改善箇所説明図

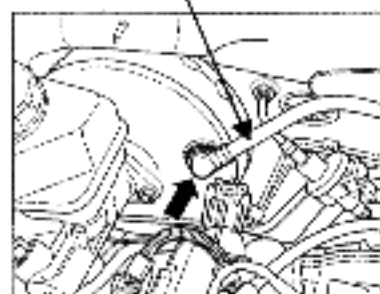
基準不適合発生箇所

基準不適合発生箇所

バキュームホース

基準不適合発生箇所

ブレーキ倍力装置のバキュームホースの製造方法が不適切なため、そのままの状態で使用を続けると当該ホース端部に熱劣化による亀裂が生じ、最悪の場合、負圧が漏れて制動力が低下するおそれがある。

全車両、当該バキュームホースを対策品と交換する。

バキュームホースの識別	
対策品	バキュームホース端部(ブレーキ倍力装置側)に緑のマーキングあり。
不具合品	バキュームホースにマーキングなし。
